ADECUACIÓN DE ESPACIOS PARA EL TRASLADO DE TRIBUNALES Y SALAS DE AUDIENCIAS DEL EDIFICIO DE LAS CORTES DE APELACIÓN AL EDIFICIO SEDE DEL REGISTRO INMOBILIARIO Y LA SUPREMA CORTE DE JUSTICIA

REFERENCIA: CP-CPJ-03-2025

CIRCULAR NÚMERO 01

PREGUNTAS Y RESPUESTAS

DETALLE PUERTA DOBLE ACCESO A SALAS DE AUDIENCIAS

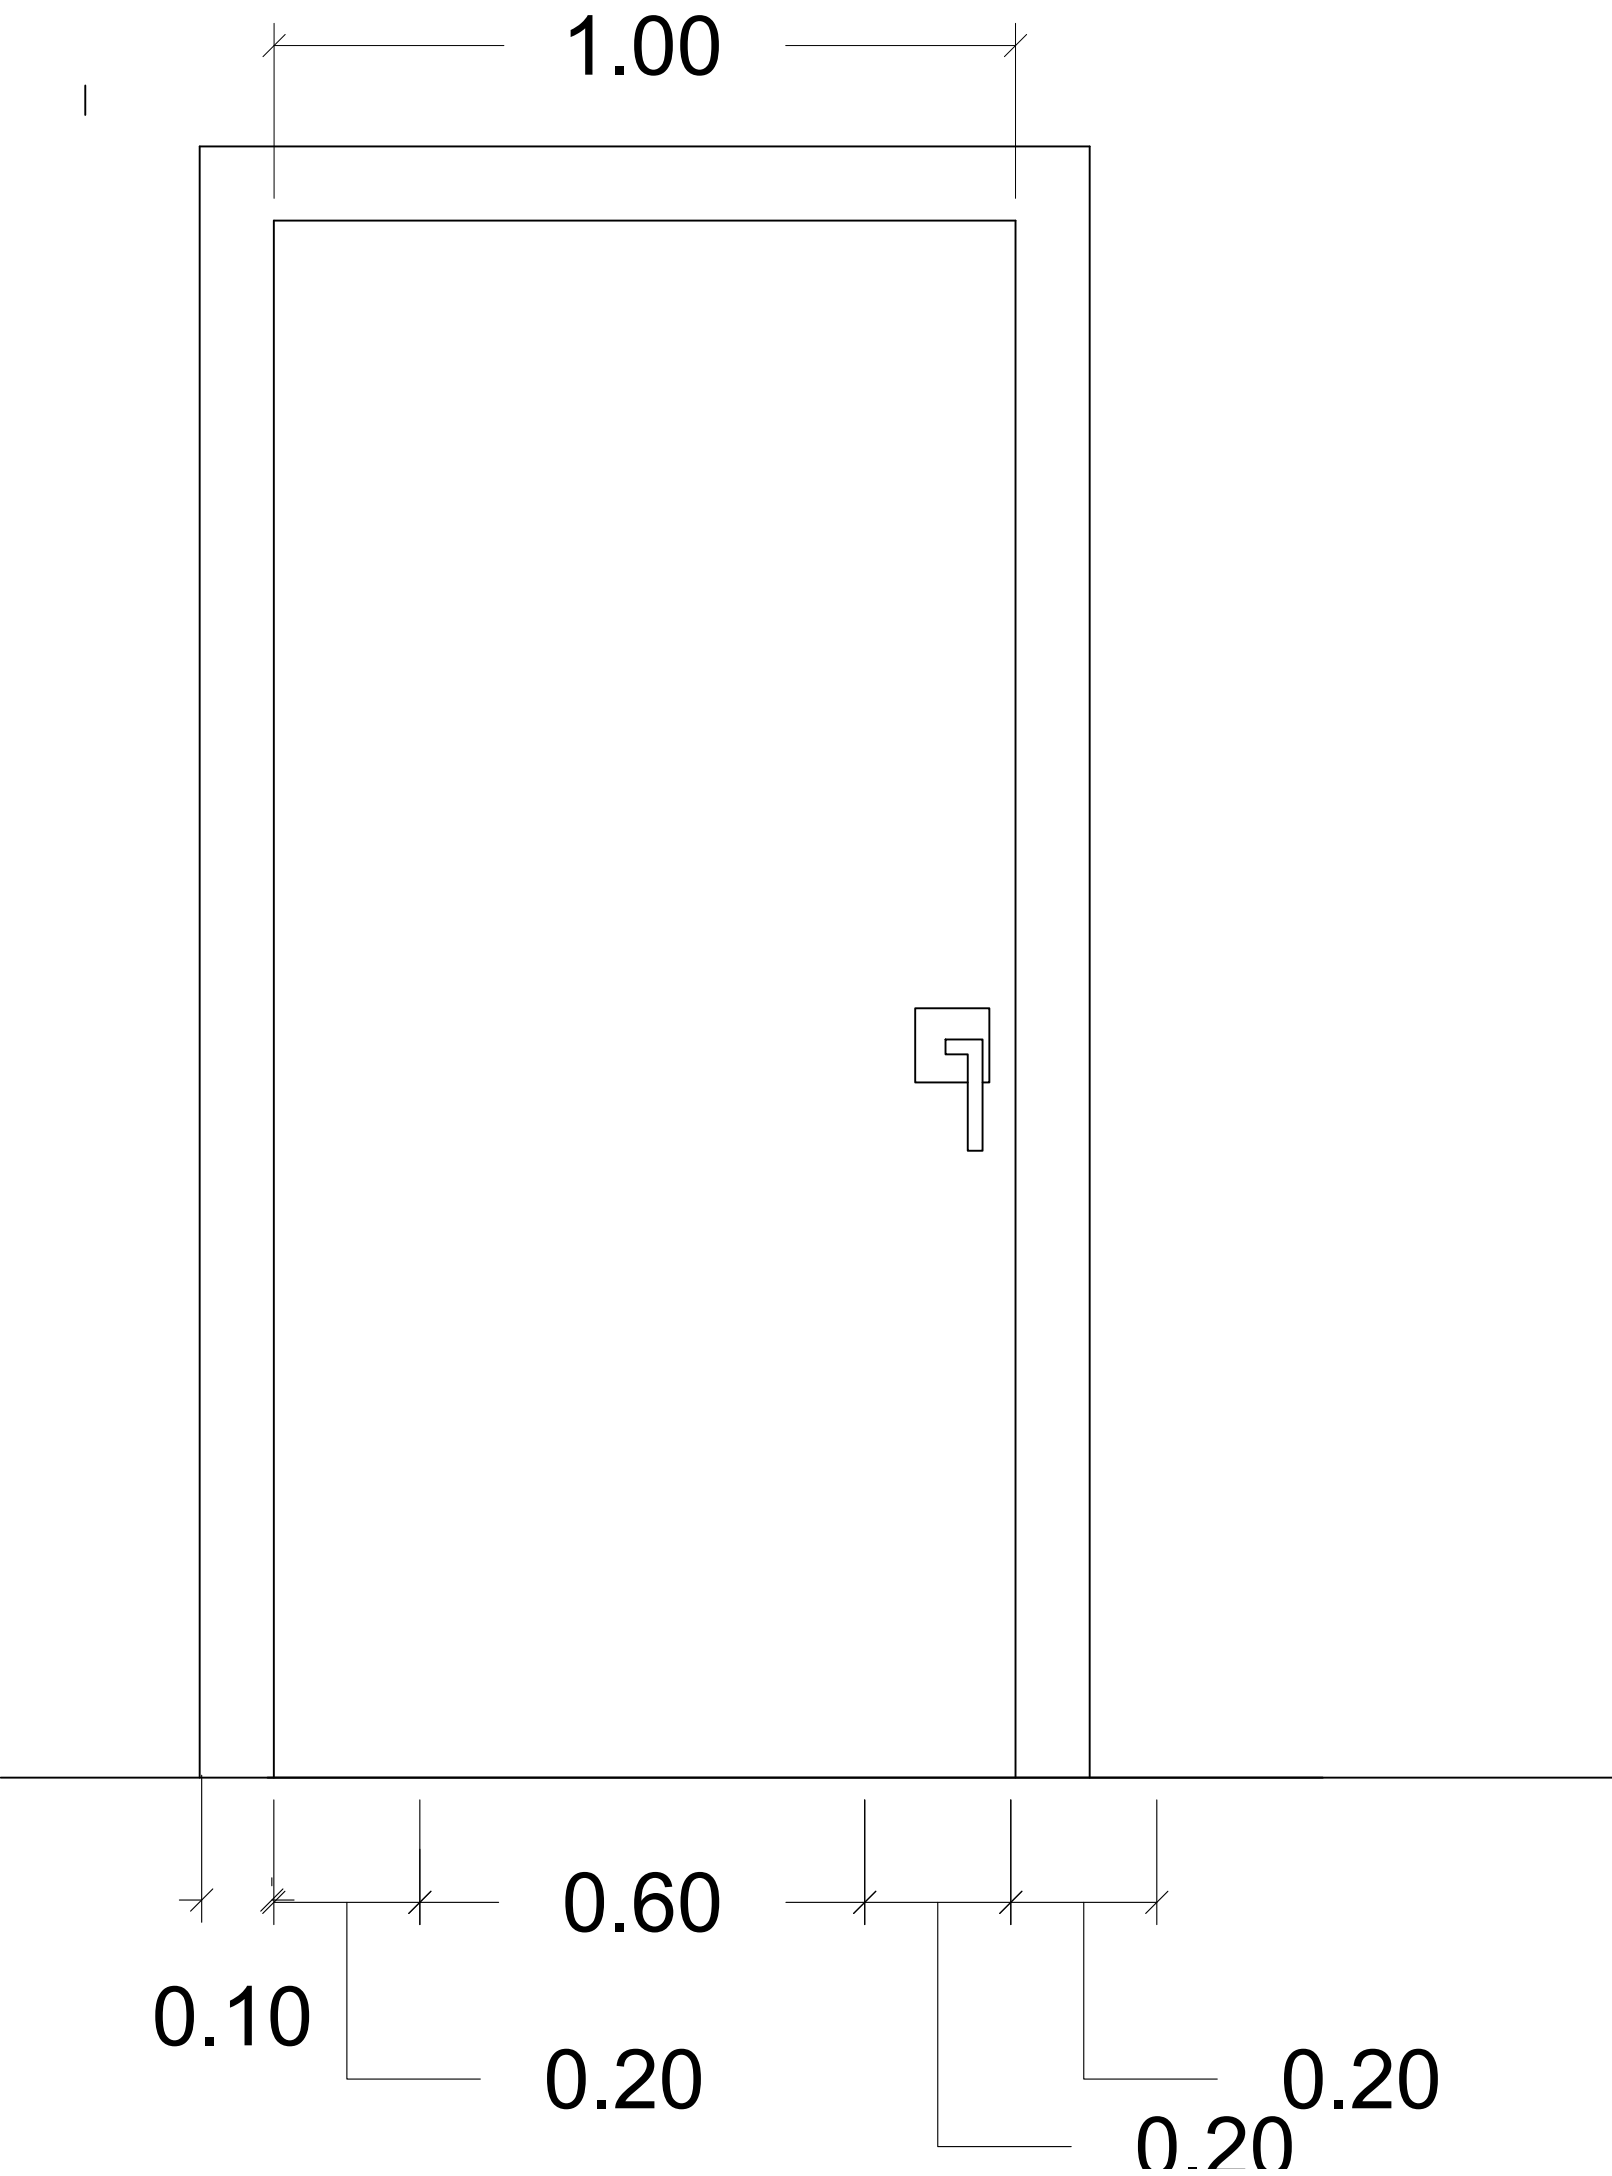
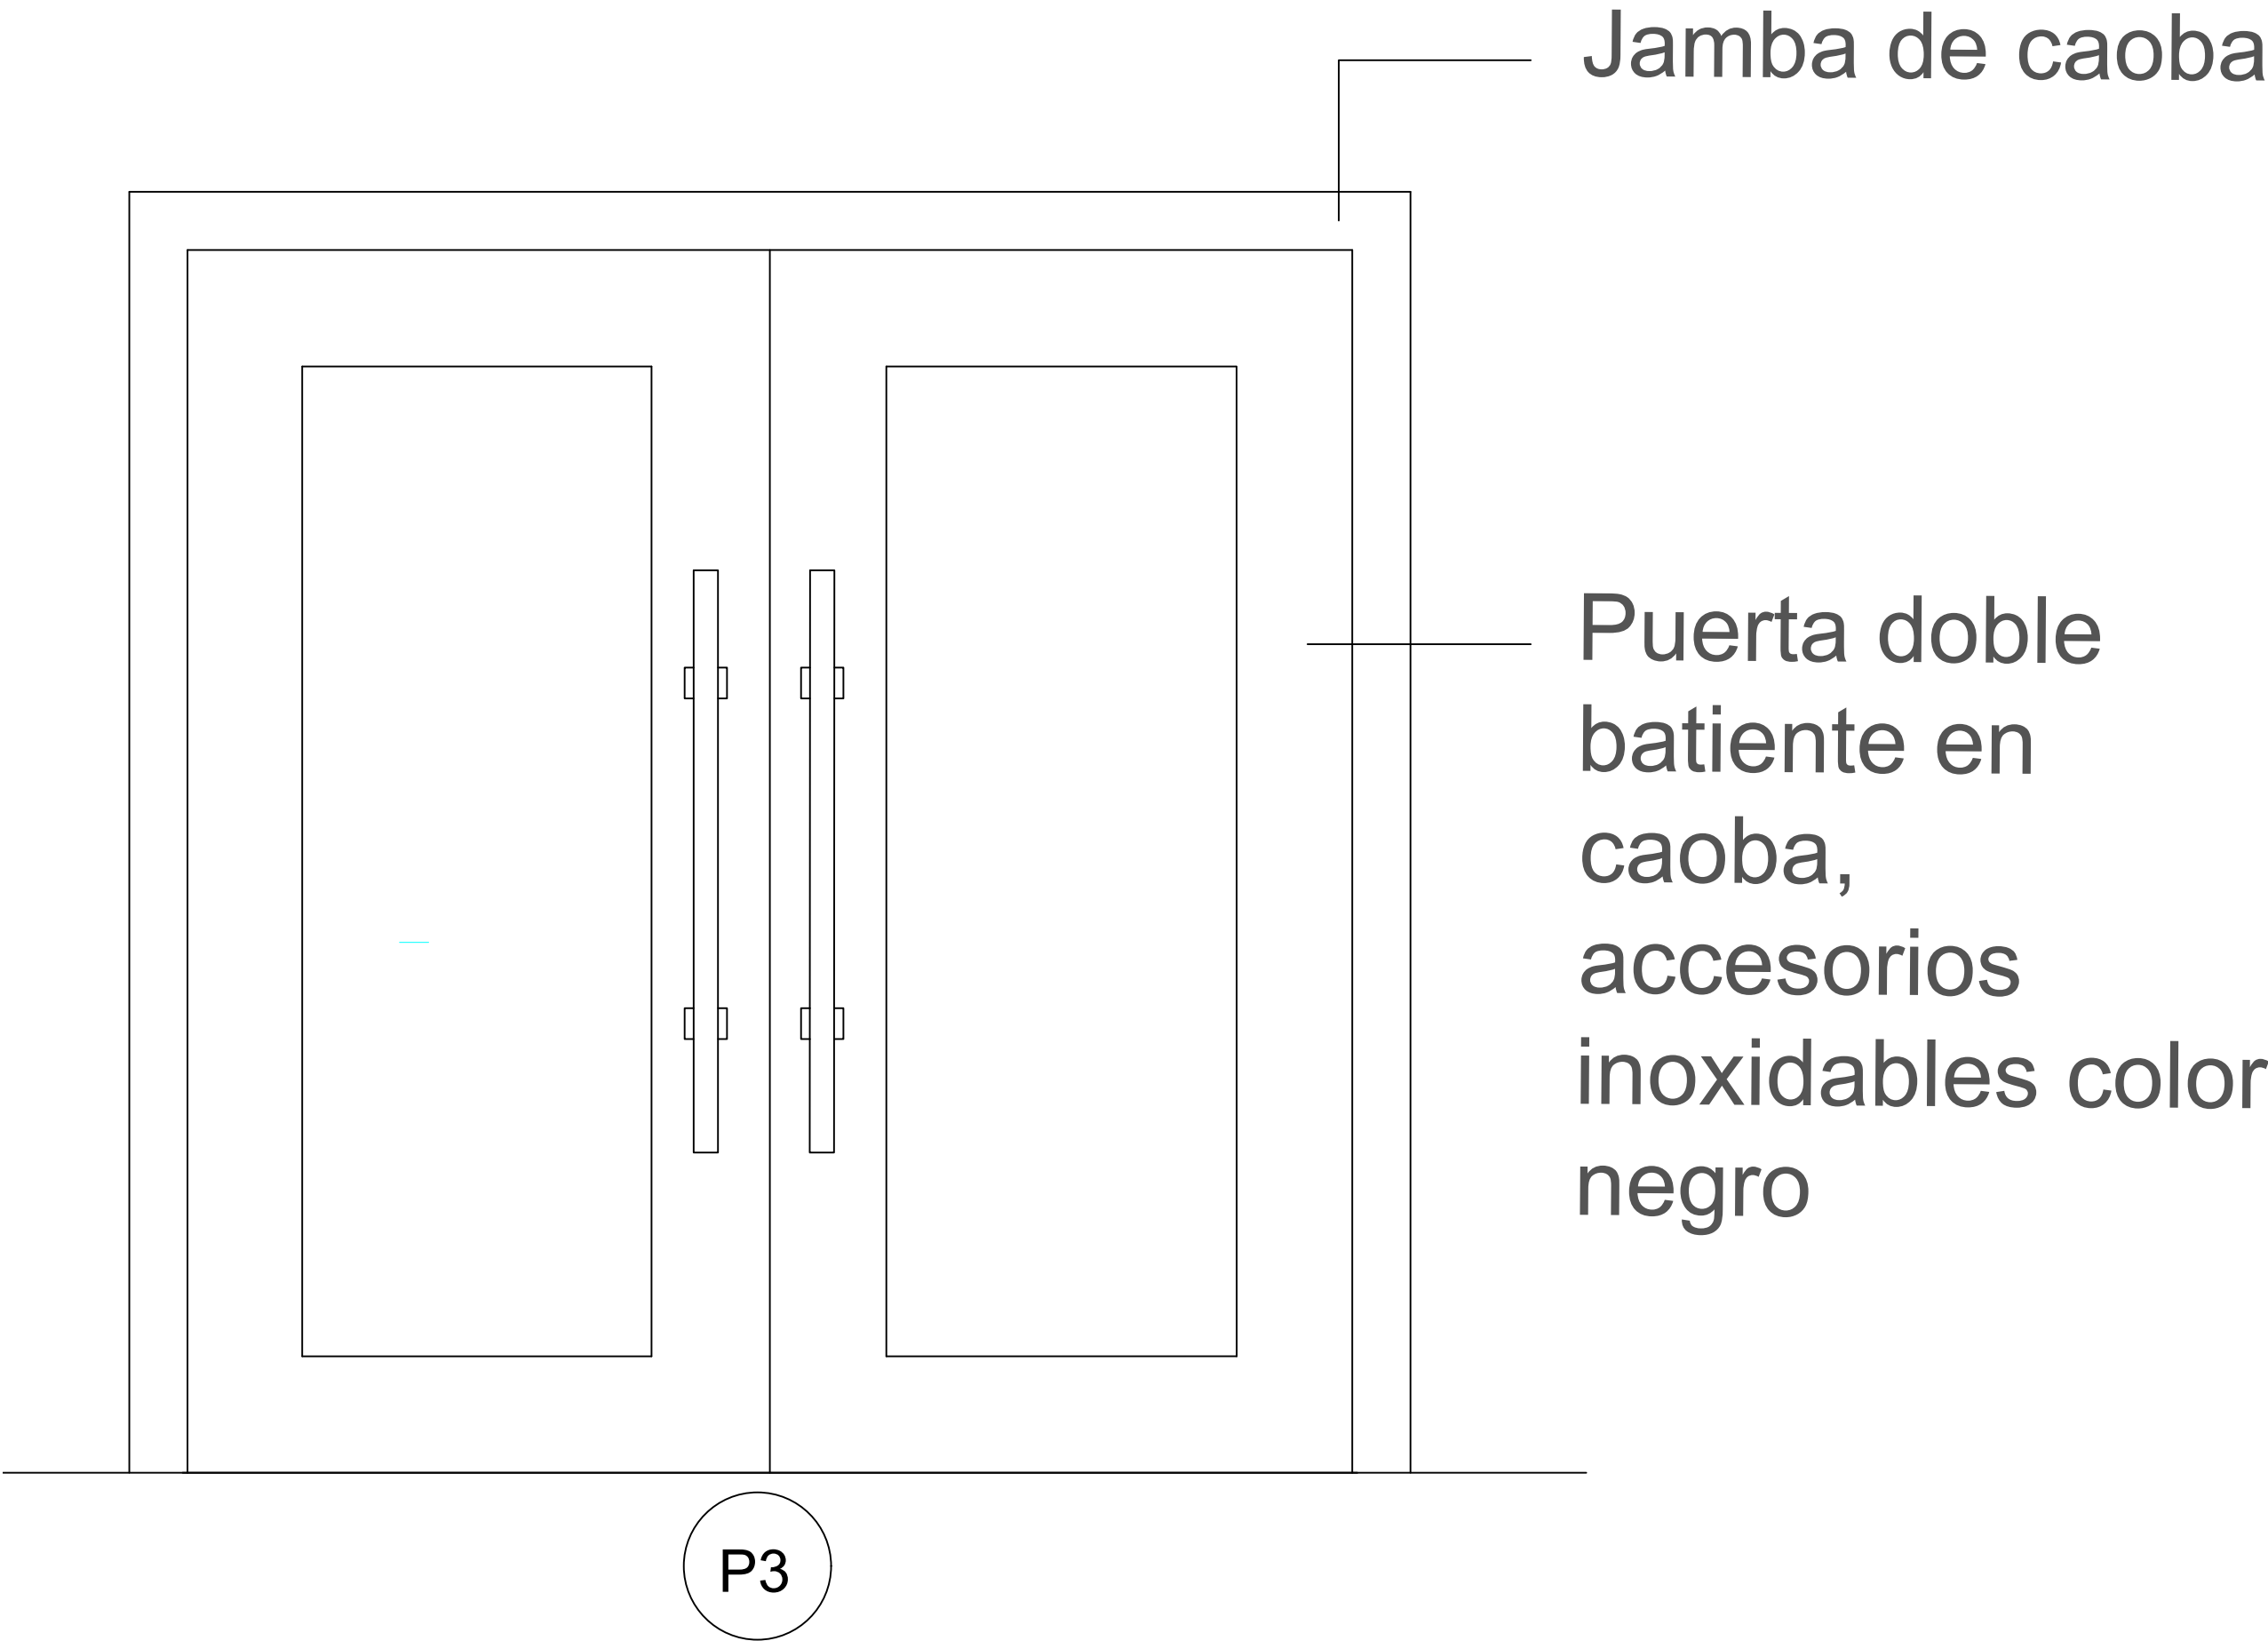
PREGUNTA 2: Partida 2.14 y 2.15 favor suministrar diseño o alguna referencia de las puertas.

PREGUNTA 19: Estoy requiriendo el diseño de estrado y puertas de caoba para el traslado de tribunales y sala de audiencias del edificio de las Cortes de Apelación al edif. Sede del Registro Inmobiliario. Todo esto es para fines de la Licitación.

RESPUESTA 2: Ver planos anexos.

RESPUESTA 19: Ver planos anexos.
